女川2号炉 発電用原子炉設置変更許可申請書 比較表

女川2号炉 適合性審査許可後完本（有毒ガス防護：2022年6月1日許可）	女川2号炉 設置変更許可申請書	差異理由
<p>本変更に係る発電用原子炉施設の設計及び工事、並びに運転及び保守（以下「設計及び運転等」という。）のための組織、技術者の確保、経験、品質保証活動、技術者に対する教育・訓練及び有資格者等の選任・配置については次のとおりである。</p> <p>(1) 組織</p> <p>本変更に係る設計及び運転等は第1図に示す既存の原子力関係組織にて実施する。</p> <p>これらの組織は、「核原料物質、核燃料物質及び原子炉の規制に関する法律」第43条の3の24第1項の規定に基づく女川原子力発電所原子炉施設保安規定(以下「保安規定」という。)等で定められた業務所掌に基づき、明確な役割分担のもとで女川原子力発電所の設計及び運転等に係る業務を適確に実施する。</p> <p>本変更に係る設計及び工事の業務については、設計方針の策定を本店の原子力部が実施し、本設計方針に基づく、現地における具体的な設計及び工事の業務は女川原子力発電所において実施する。</p> <p>本変更に係る運転及び保守の業務については、運転管理及び施設管理に関する基本的な方針を本店の原子力部にて定め、現地における具体的な運転及び保守の業務は女川原子力発電所の担当する組織が実施する。女川原子力発電所の発電用原子炉施設の運転管理に関する業務は発電管理グループ、防災グループ、放射線管理グループ、原子燃料グループ、電気グループ、計測制御グループ、原子炉グループが、施設管理に関する業務は検査グループ、保全計画グループ、工程管理グループ、電気グループ、計測制御グループ、原子炉グループ、タービングループ、土木グループ、建築グループが、燃料管理に関する業務は原子燃料グループ、放射線管理グループ、発電管理グループが、放射線管理に関する業務は放射線管理グループ、核物質防護グループ、計測制御グループが、放射性廃棄物管理に関する業務は輸送・固体廃棄物管理グループ、放射線管理グループ、原子燃料グループ、計測制御グループ、発電管理グループが、緊急時の措置、初期消火活動のための体制の整備に関する業務は防災グループ、発電管理グループが、保安管理の総括に関する業務は技術グループが実施する。</p> <p>女川原子力発電所では、令和2年5月に女川原子力発電所1号炉の廃止措置管理の総括や廃止措置工事に関する業務を行う「廃止措置管理グループ」を設置した。</p> <p>また、令和3年7月に総務部に設置していた警備グループを、核物質防護に係る技術の専門性及び技術的知見へのより適切な対応の観点から、原子炉施設の保安管理及び緊急時の措置の統括に関する業務を行っている技術統括部へ移管し、「核

第1表 本店（原子力部、土木建築部（原子力関係））及び女川原子力発電所の技術者並びに有資格者の人数

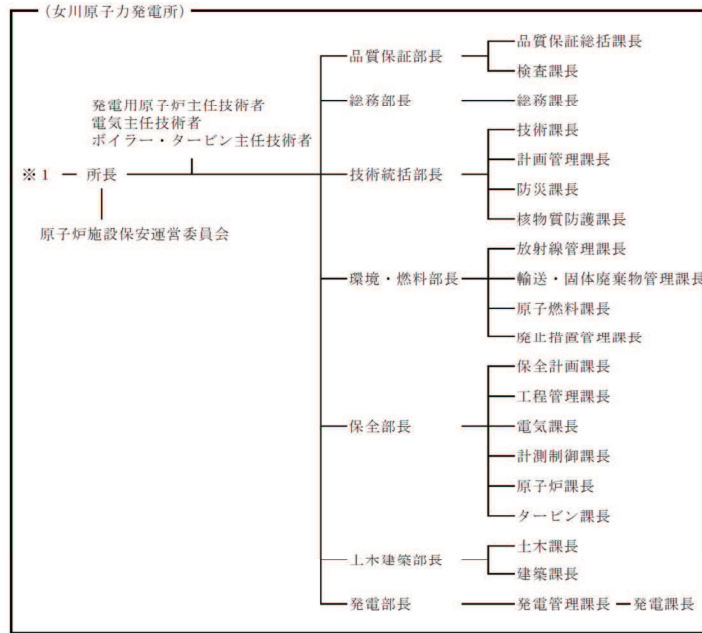
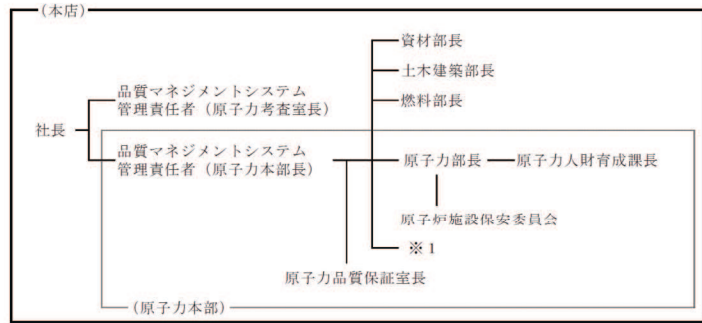
・体制の相違

・基準日の相違

・技術者数の相違

・記載表現の相違

第1図 原子力関係組織
(令和5年3月1日現在)

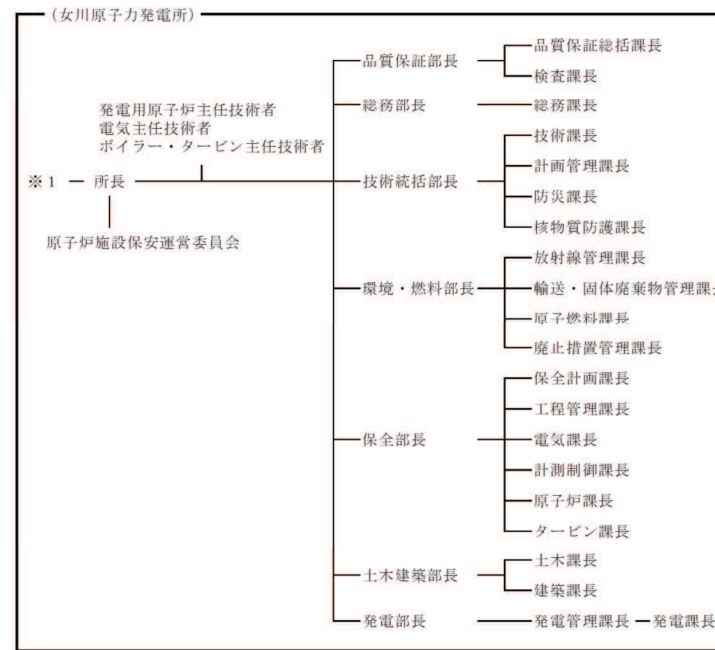
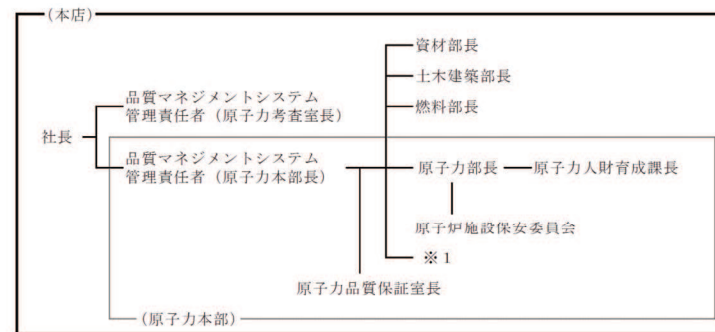
・基準日の相違
